Добавление 117 – Правила № 118 ООН

Пересмотр 1 – Поправка 4

Поправки серии 03 – Дата вступления в силу: 10 октября 2017 года

Единообразные предписания, касающиеся характеристик горения и/или бензо- или маслоотгаливающих свойств материалов, используемых в конструкции механических транспортных средств определенных категорий

«Рис. 1
Держатель образца (размеры в миллиметрах)

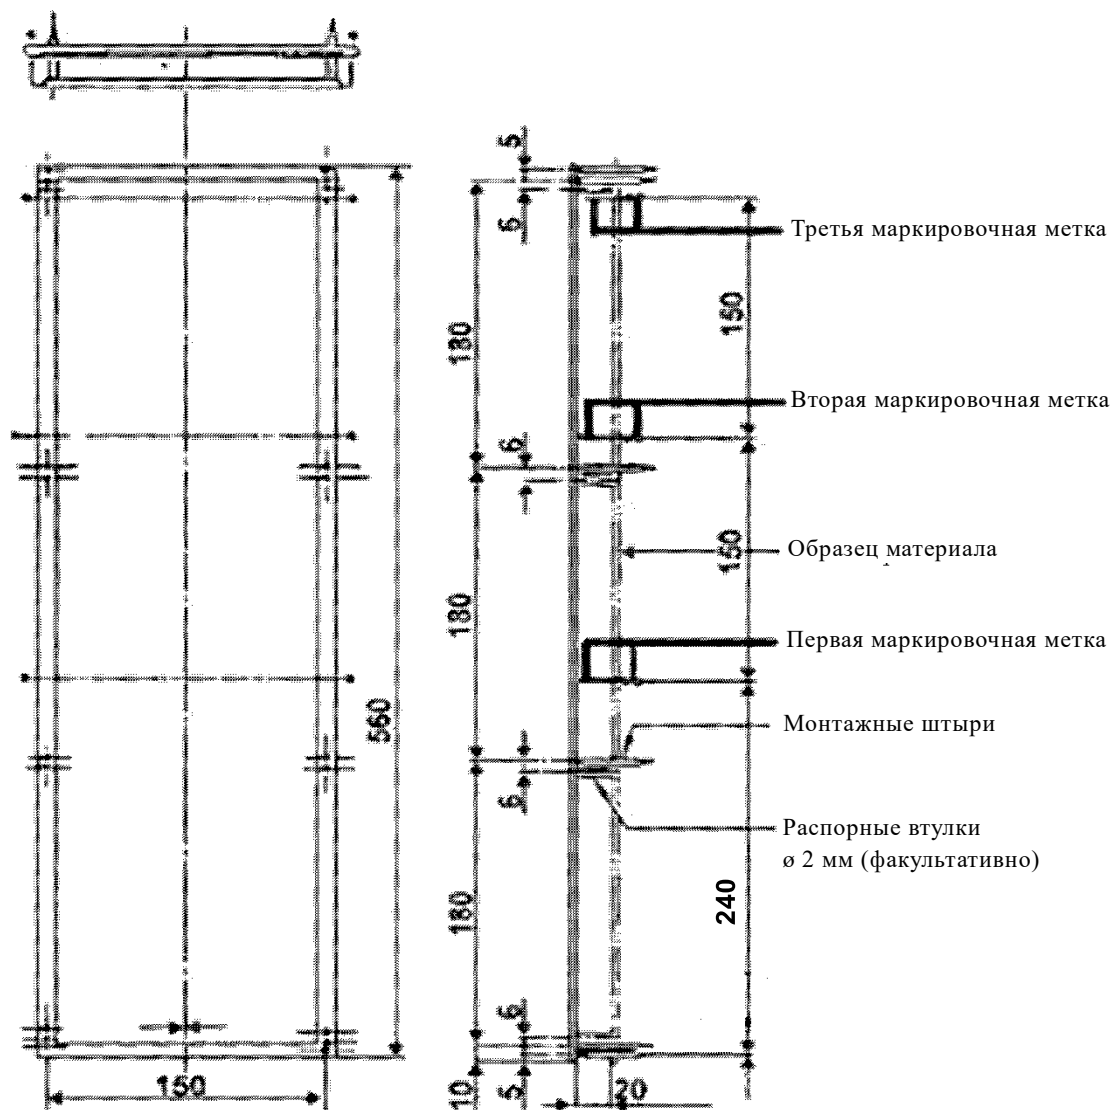
Рис. 1 изменить следующим образом (исключив внизу слово «Горелка» и заменив «220» на «240»):

Прибор для проверки устойчивости к распространению пламени
(размеры в миллиметрах)

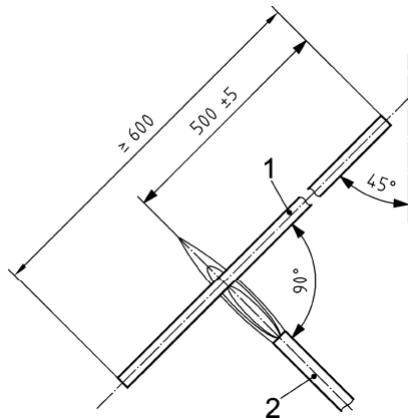
Включить новое приложение 10 следующего содержания:

4. Процедура
Определить устойчивость к распространению пламени с помощью бунзеновской горелки с соответствующим газом и внутренним диаметром сопла 9 мм, которая дает температуру пламени на кончике внутреннего голубого конуса, равную $(950 \pm 50) ^\circ\text{C}$.
Подвесить испытательный образец в шкафу без вытяжки и подвергнуть его воздействию температуры на кончике внутреннего конуса пламени, как показано на рис. 1. Верхний конец кабеля направляют в сторону от ближайшей стенки шкафа. Образец подвергают натяжению с помощью груза, перекинутого через шкив, с тем чтобы он был все время в натянутом состоянии. Кабель должен находиться под углом $45^\circ \pm 1^\circ$ по отношению к вертикали. В любом случае наикратчайшее расстояние от любой части образца должно составлять минимум 100 мм от любой стенки шкафа. Подвести кончик внутреннего голубого конуса к изоляции на расстояние (500 ± 5) мм от верхнего конца изоляции.
